Oggetto: Infrastrutture Strategiche L. 443/01 (Legge Obiettivo). "Nuovo Collegamento ferroviario Torino-Lione - Parte comune italo-francese - Tratta in territorio italiano, Progetto definitivo di 1' fase e completamento del programma di risoluzione delle interferenze. Progetti definitivi dell'autoporto della Società Sitaf e di guida sicura della Società Consepi, Enti interferenti (CUP C11J0500003001) - osservazioni alla documentazione progettuale pubblicata da LTF il 17/12/2013, modificate e/o integrate ai fini della procedura di pubblica utilità" datato 11 febbraio 2014.

“NUOVO COLLEGAMENTO FERROVIARIO TORINO – LIONE – PARTE COMUNE ITALO-FRANCESE – TRATTA IN TERRITORIO ITALIANO - PROGETTO DEFINITIVO DI 1ª FASE E COMPLETAMENTO DEL PROGRAMMA DI RISOLUZIONE DELLE INTERFERENZE – PROGETTI DEFINITIVI DI RILOCALIZZAZIONE DELL'AUTOPORTO DELLA SOCIETA' SITAF E DI GUIDA SICURA DELLA SOCIETA' CONSEPI - ENTI INTERFERITI (CUP C11J05000030001)” – procedura di dichiarazione pubblica utilità - OSSERVAZIONI E DETERMINAZIONI.

## **OSSERVAZIONI**

**alla documentazione progettuale pubblicata da LTF il  
17/12/2013.**

# SOVRAPPOSIZIONE PRCG SIMULAZIONE 1

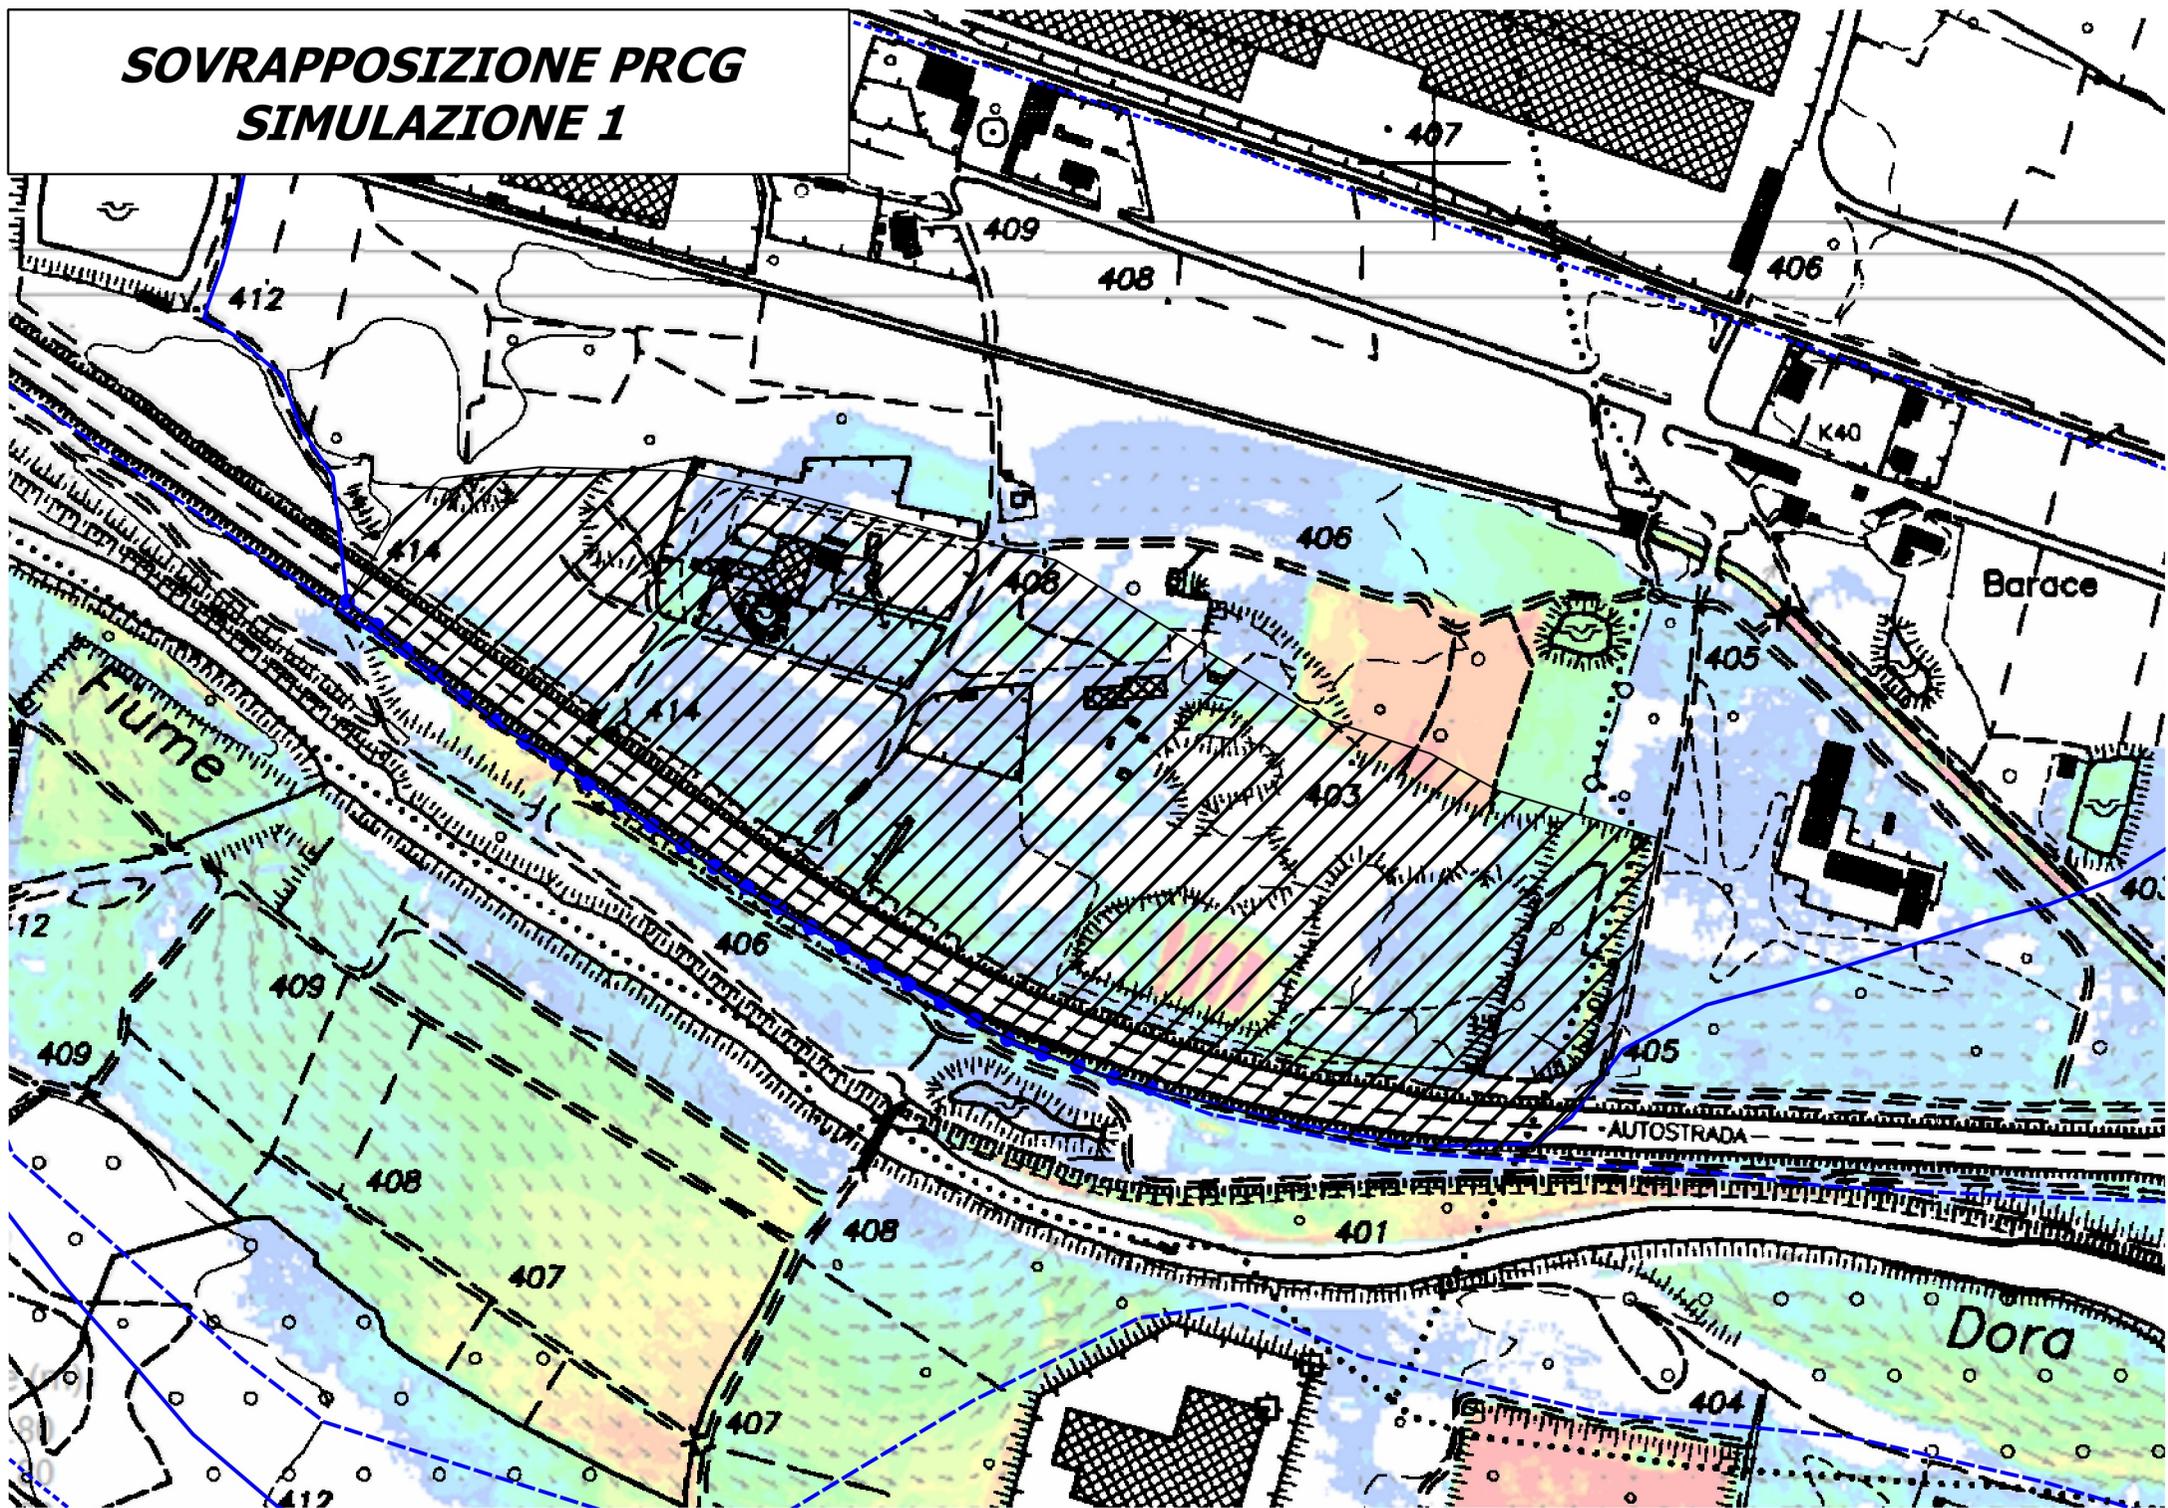
Allo stato attuale le verifiche idrauliche (simulazione 1 nel progetto) effettuate evidenziano un'area allagabile con un'estensione superiore a quella indicata dal PAI (tavola 1) che interessano anche territori posti in classe II, dove è presente un'attività di recupero di rifiuti non pericolosi (Favro) (tavola 2). L'acqua della Dora Riparia allaga l'area passando attraverso i fornici (15) ed il sottopasso della strada di collegamento tra Bruzolo e San Giorio. L'area in comune di San Didero appena a valle del confine comunale viene rialzata e si comporta come "diga". Allo stato di progetto prevede le seguenti condizioni al contorno:

# SOVRAPPOSIZIONE PAI SIMULAZIONE 2

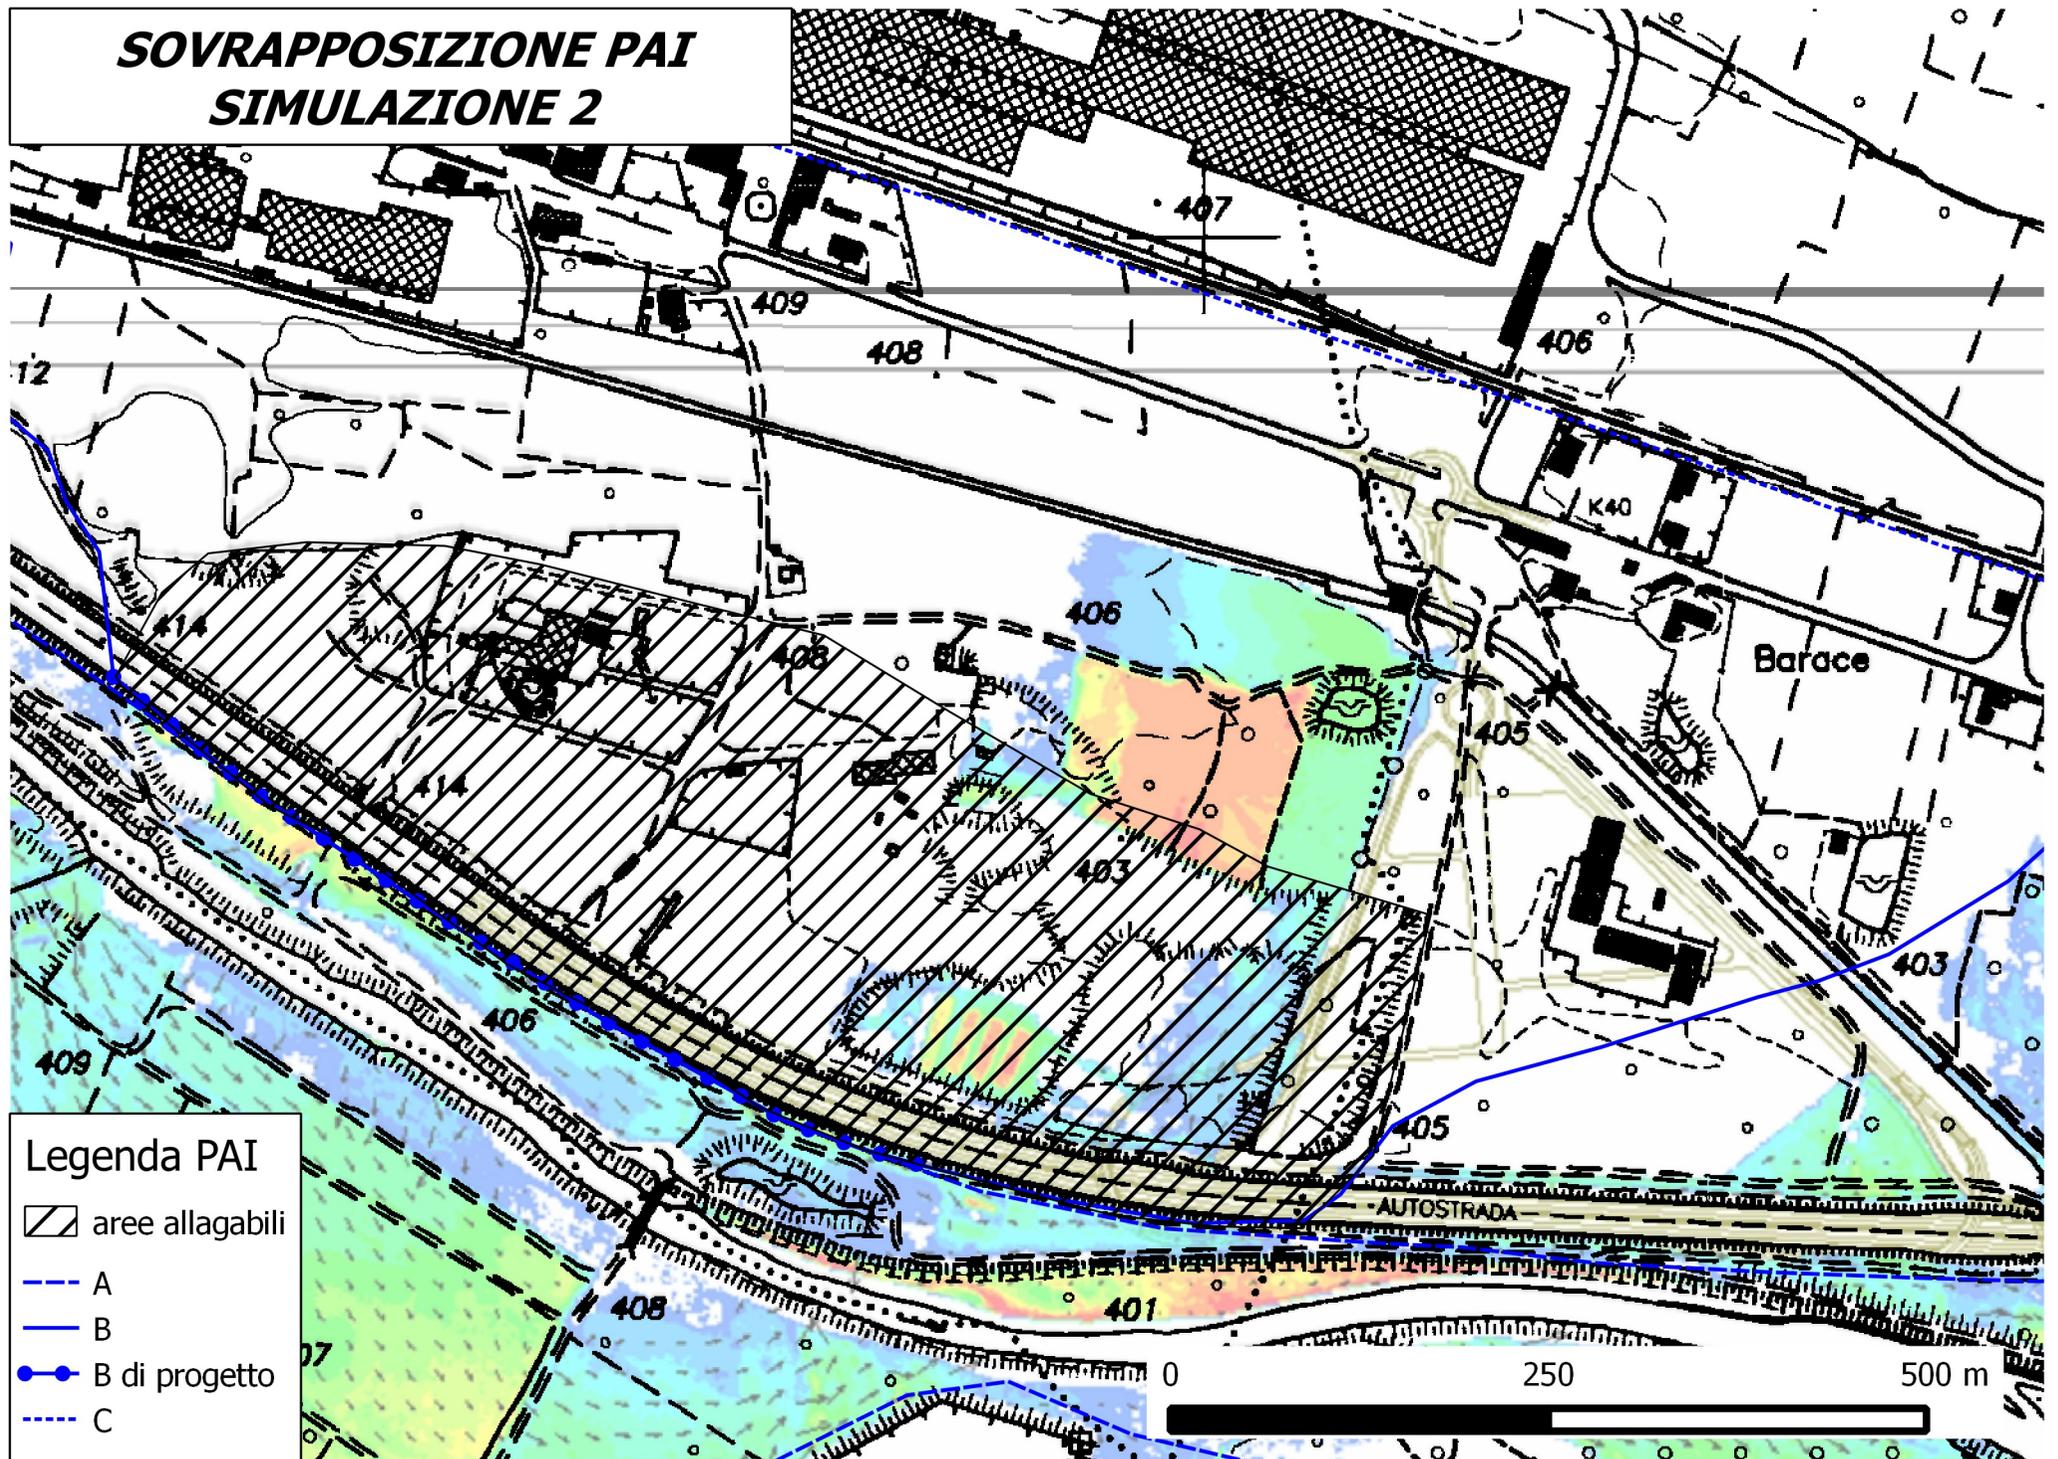
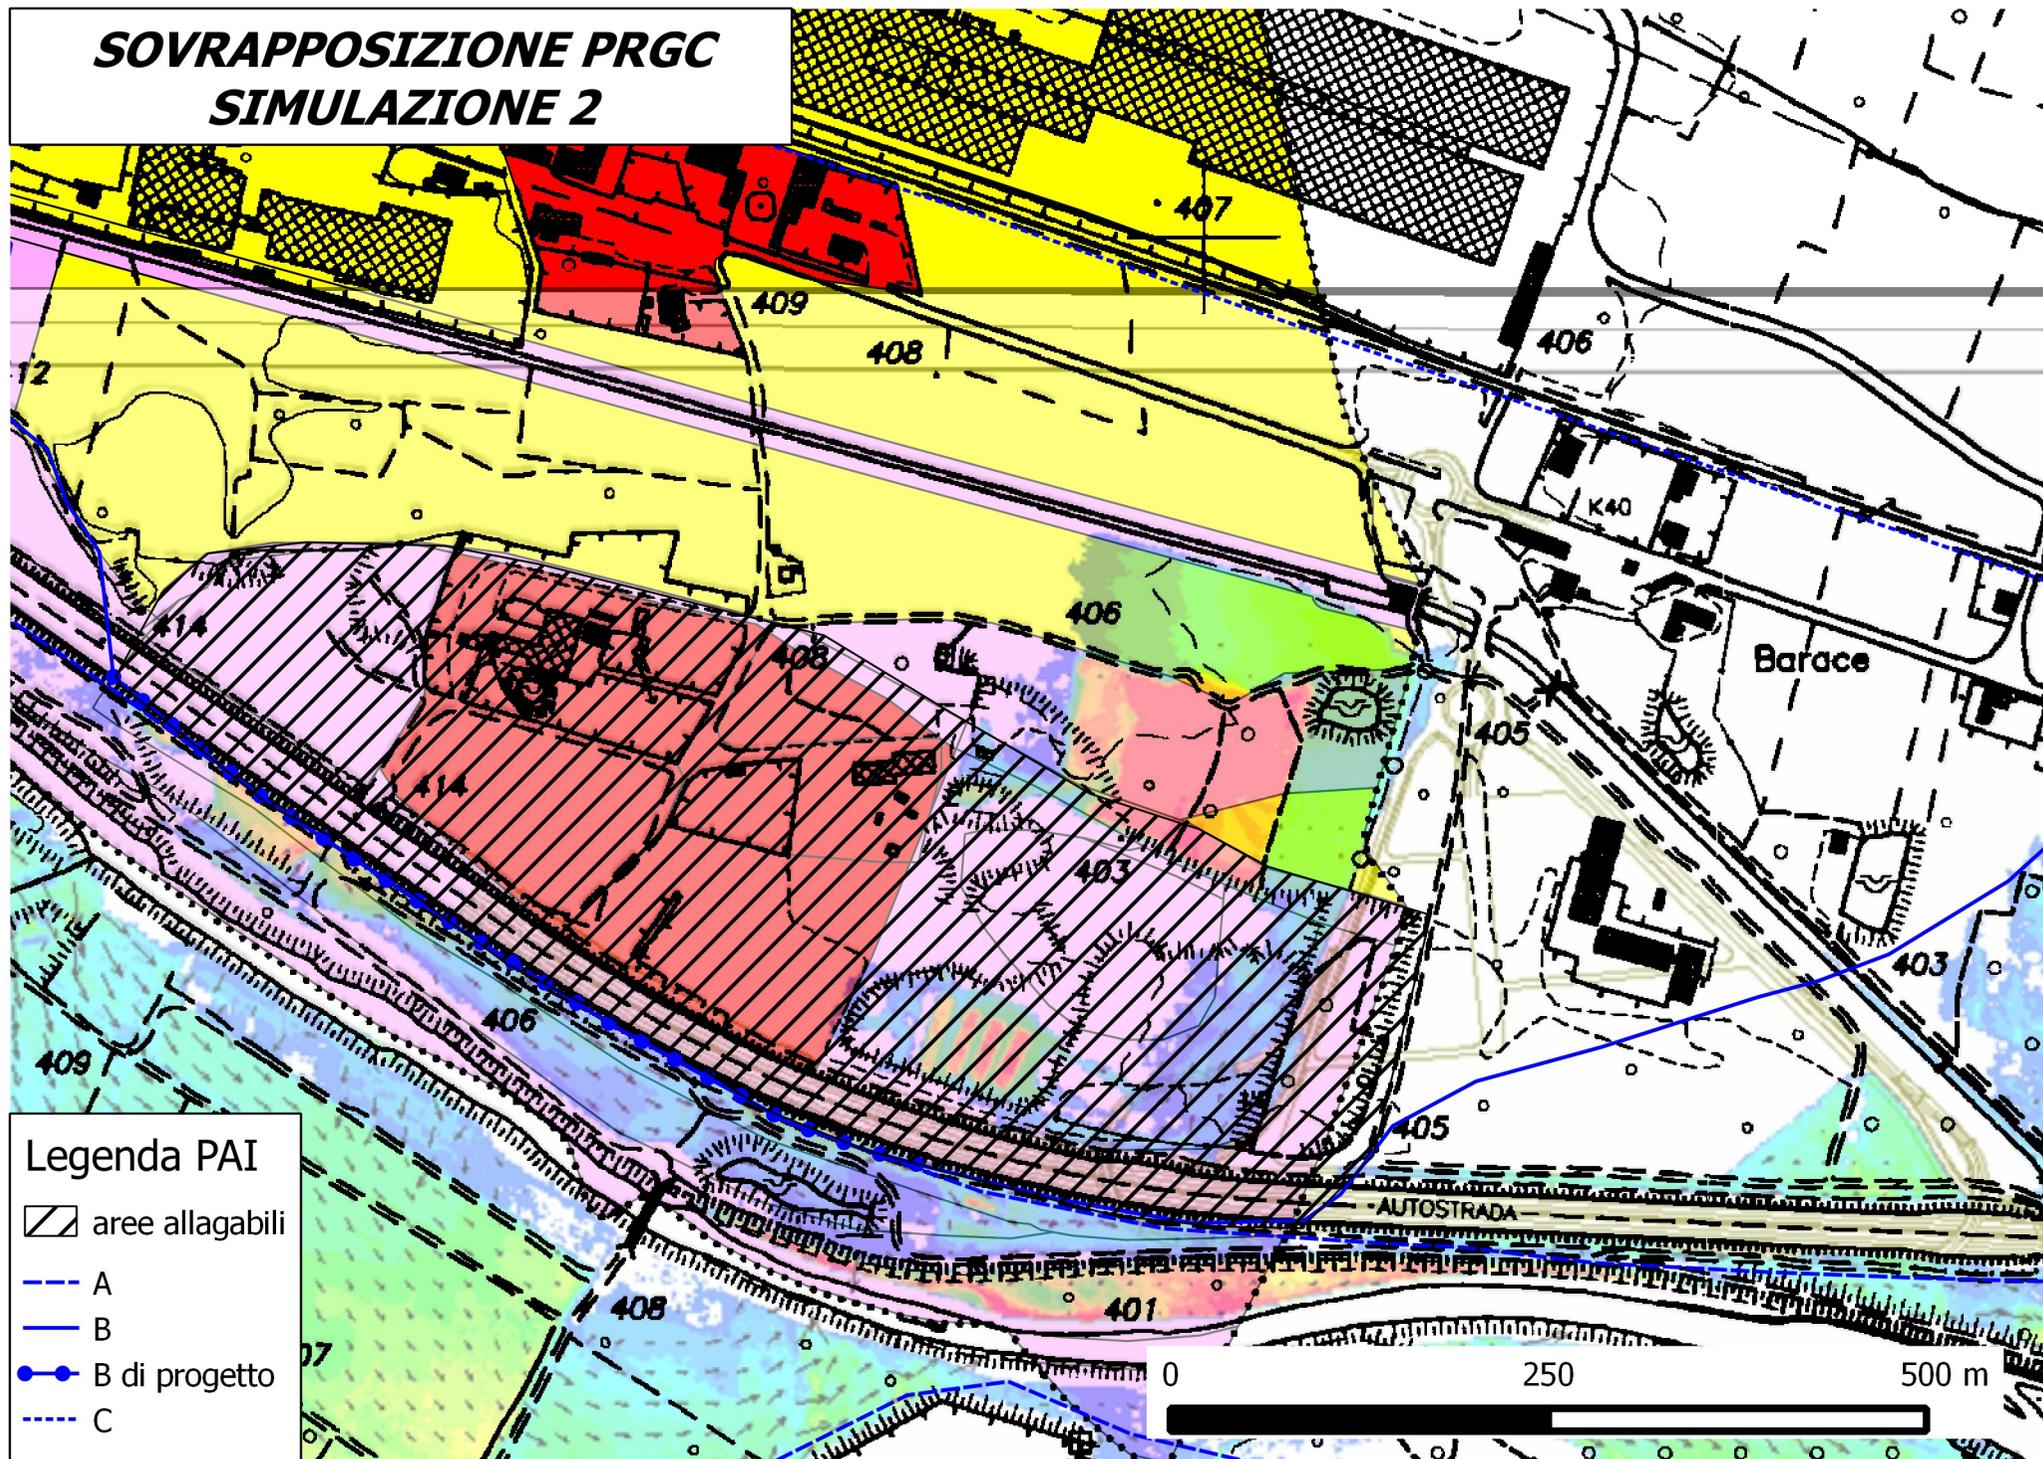
Le verifiche idrauliche (simulazione 4 nel progetto) effettuate evidenziano un'area allagabile con un'estensione superiore a quella indicata dal PAI (tavola 3) che interessa ancora i territori posti in classe II, dove è presente un'attività di recupero di rifiuti non pericolosi (Favro) (tavola 4). L'area in comune di San Didero appena a valle del confine comunale è rialzata e si comporta come "diga". Il tubo scolmatore previsto dal progetto e il canale lungo il lato sud del rilevato non riescono a smaltire l'acqua che allaga i territori di Bruzolo con battenti anche importanti (da 1 a 2 m circa). Tale battente è comunque destinato ad aumentare in quanto non sono stati simulati gli effetti di rigurgito del tubo e del canale. In caso di piena di progetto (Tr = 200 anni) difficilmente il tubo ed il canale riuscirebbero a smaltire acqua in Dora Riparia, in quanto le acque della Dora Riparia si comporrebbero come "tappo". In conclusione dal progetto presentato risulta che:
